Stadt Aalen  
Stadtplanungsamt  
61-621.411: 03-07/8 AS/Ay

## 6. Abwägung

**Zum Bebauungsplan „Campus Burren Nord und Süd“, im Planbereich 03-07, Plan Nr. 03-07/8 in Aalen-Unterrombach und Satzung über örtliche Bauvorschriften für das Plangebiet, Plan Nr. 03-07/8**

**Stellungnahmen aus der frühzeitigen Beteiligung vom 15.07.2024 bis 16.08.2024**

<p>Abbildung 1: Geruchseinschätzung durch das Programm GERDA 4.3</p>	
	<p><b>Geschäftsbereich Flurneuordnung</b> Seitens des GB Flurneuordnung werden keine Anregungen oder zu beachtende Fakten vorgebracht.</p>	Wird zur Kenntnis genommen.
	<p><b>Geschäftsbereich Gesundheit</b></p>

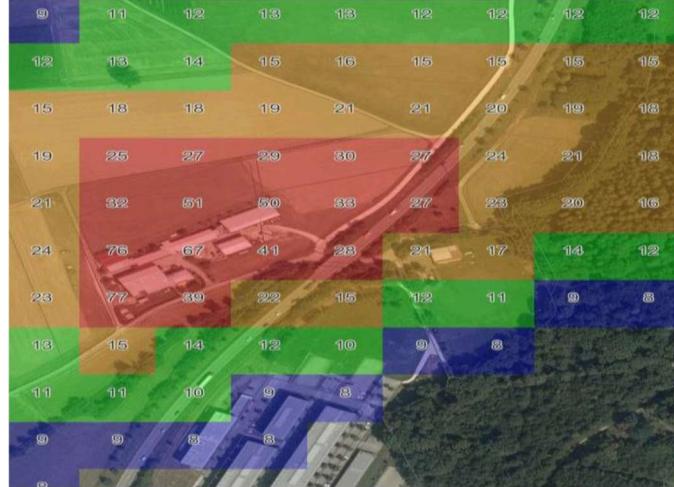
<p>Sollte es sich als unvermeidlich darstellen, dass für mögliche externe Ausgleichsmaßnahmen landwirtschaftliche Nutzfläche Anspruch genommen wird, sollten die Maßnahmen möglichst gut in die landwirtschaftliche Produktion integrierbar sein. Grundsätzlich ist die Planung solcher Maßnahmen aus landwirtschaftlicher Sicht höchstens auf Flächen vertretbar, die nach der Flurbilanz 2022 als Grenz- oder Untergrenzflur eingestuft sind.</p>	Wird zur Kenntnis genommen.
	<p><b>Aussagen zu Geruchsimmissionen:</b>  In unmittelbarer Nachbarschaft zum Campusgelände befindet sich in nordöstlicher Richtung ein landwirtschaftlicher Schweinemastbetrieb. Der Landwirtschaftsbetrieb genießt Bestandsschutz. Deshalb sind übliche Gerüche, die durch die Landwirtschaft entstehen, grundsätzlich zu dulden. Mit Hilfe des Programmes GERDA 4.3 wurde vom GB Landwirtschaft eine Geruchsprognose erstellt. Im nördlichen Teil des Geltungsbereiches liegen Werte von 15 % und 12 % Jahresgeruchsstundenhäufigkeit vor. Richtung Süden verbessert sich die Geruchssituation, sodass im südlichen Teil des Geltungsbereiches Werte von 12 % und 10 % Jahresgeruchsstundenhäufigkeit vorliegen. Im südöstlichen Teil des Plangebietes findet sich der niedrigste Emissionswert von 9 % Jahresgeruchsstundenhäufigkeit (s. Abbildung 1).</p>	Die Hinweise aus der Geruchsprognose werden zur Kenntnis genommen und durch eine entsprechende Festsetzung berücksichtigt. In einem kleinen abgegrenzten Bereich im Burren Nordwest sind demnach besondere Vorkehrungen zum Schutz vor Geruchsimmissionen erforderlich und keine offenen Fenster zulässig.

<p>Nach der Technischen Anleitung zur Reinhaltung der Luft (TA-Luft), Anhang 7, Tabelle 22 vom 18. August 2021, darf in Wohn-/Mischgebieten, wozu auch das Hochschulgelände zuzurechnen ist, der Wert</p>	Bereits der rechtskräftige Bebauungsplan 03-07 Neubau Fachhochschule aus dem Jahr 2006 ermöglicht im Bereich Burren Nord Baumöglichkeiten für zwei weitere Hochschulgebäude. Durch die

<p>von 10 % Jahresgeruchsstundenhäufigkeit nicht überschritten werden.</p> <p>Daraus resultiert, dass im Plangebiet die nach TA-Luft zulässige Jahresgeruchsstundenhäufigkeit von 10 % im nördlichen Teil des Plangebietes nicht eingehalten werden können.</p>	vorliegende Planung werden die beiden rechtskräftigen Baufenster geringfügig vergrößert.
	<p>Aufgrund dessen bestehen zur o. a. Planung landwirtschaftliche Bedenken.</p>	Die Bedenken werden zur Kenntnis genommen und wurden in der Planung durch die genannte Festsetzung für besondere Vorkehrungen zum Schutz vor Geruchsimmisionen berücksichtigt.
